**AVIS RELATIF A LA PROTECTION
CONTRE LES EVENTUELS EFFETS NOCIFS ET NUISANCES
PROVOQUES PAR LES RAYONNEMENTS NON IONISANTS
GENERES PAR DES ANTENNES EMETTRICES STATIONNAIRES**

Commune : DOUR - Exploitant : TELENET GROUP

Référence exploitant : HT1777D

Rapport n° 1346 / 2023

Figure 1 : Vue en plan des lieux de séjour et des points de contrôle

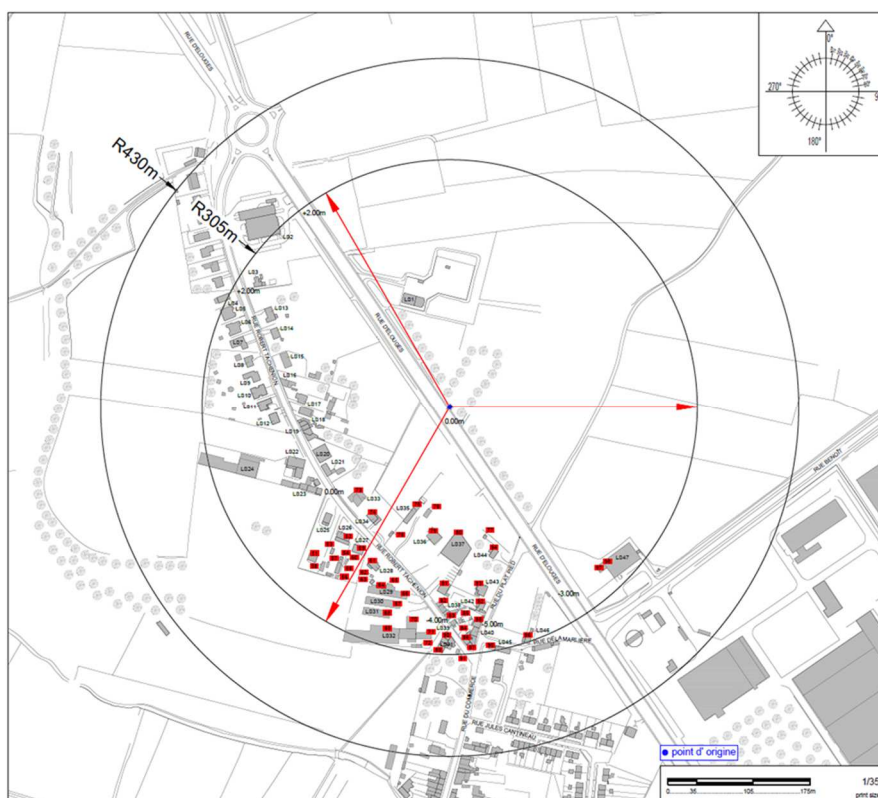
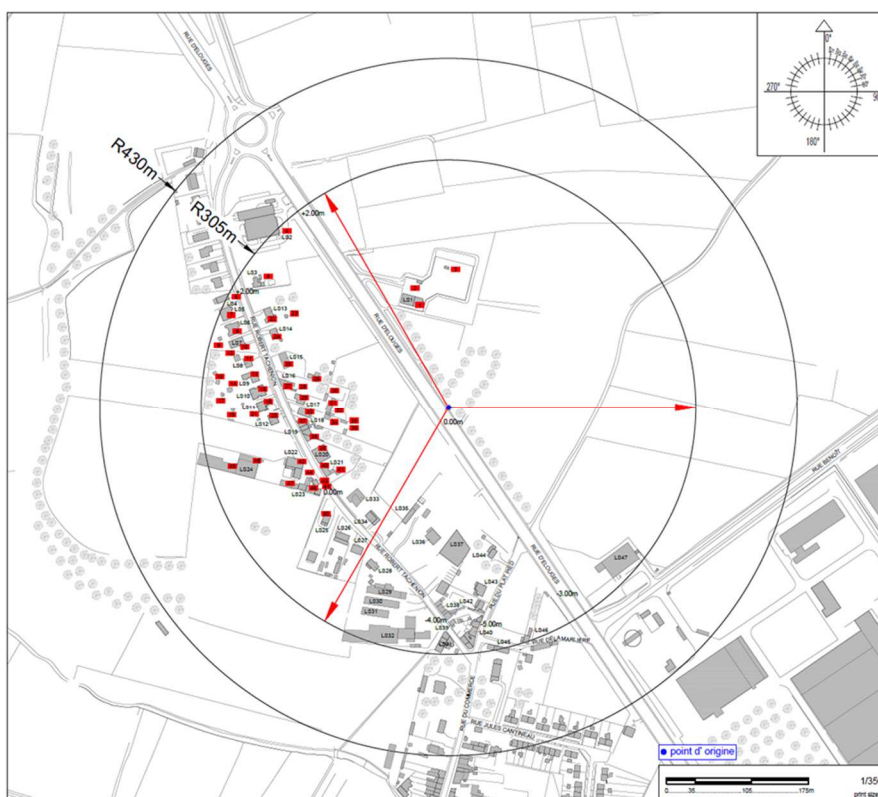
- le numéro du point de contrôle repris sur un des plans de la figure 1;
- le numéro du LS dans lequel se trouve le point de contrôle de la 1^{ère} colonne ;
- l'atténuation d'obstacle prise en compte pour le calcul de l'indice d'exposition dans le LS ;
- le résultat du calcul de l'indice d'exposition.

N° point de contrôle	LS	Atténuation (dB)	Indice d'exposition relatif à la limite par installation IE_i
76	LS35	3,0	0,530
78	LS35	3,0	0,451
1	LS1	3,0	0,392
74	LS34	3,0	0,231
79	LS36	3,0	0,224
73	LS33	3,0	0,222
75	LS34	3,0	0,211
2	LS1	3,0	0,177
80	LS37	3,0	0,172
35	LS18	3,0	0,171
36	LS18	3,0	0,167
41	LS21	3,0	0,163
31	LS17	3,0	0,118
34	LS18	3,0	0,110
30	LS17	3,0	0,108
32	LS17	3,0	0,107
59	LS27	3,0	0,105
77	LS44	3,0	0,104
52	LS26	3,0	0,103
3	LS1	3,0	0,101
61	LS28	3,0	0,100
40	LS21	3,0	0,098
39	LS20	3,0	0,094
26	LS15	3,0	0,087
45	LS23	3,0	0,087
50	LS25	3,0	0,086
43	LS23	3,0	0,080
62	LS28	3,0	0,079
38	LS19	3,0	0,077
46	LS23	3,0	0,077
94	LS44	3,0	0,076
60	LS27	3,0	0,076
54	LS26	3,0	0,075
33	LS18	3,0	0,074
44	LS23	3,0	0,074

Figure 2 : Vue en plan des installations d'antennes dans un rayon de 300 mètres autour de l'installation faisant l'objet de la demande d'avis

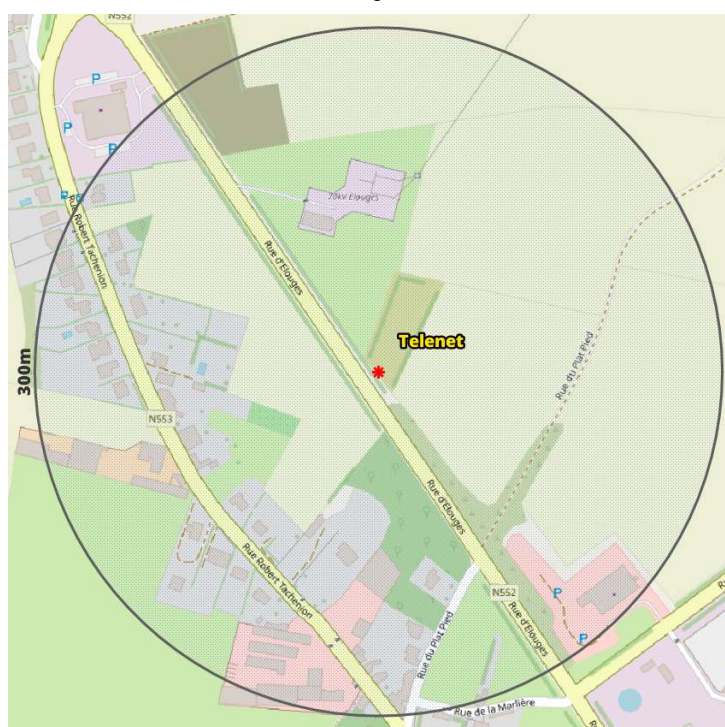
Compte tenu du nombre d'installations localisées dans la figure 2, il apparaît que l'intensité du rayonnement électromagnétique généré, dans les lieux de séjour situés à proximité de l'installation référencée dans le paragraphe 2, par l'ensemble des antennes émettrices stationnaires de l'ensemble des exploitants du même site d'antennes émettrices stationnaires respecte la limite fixée à l'article 4, § 2 du décret.
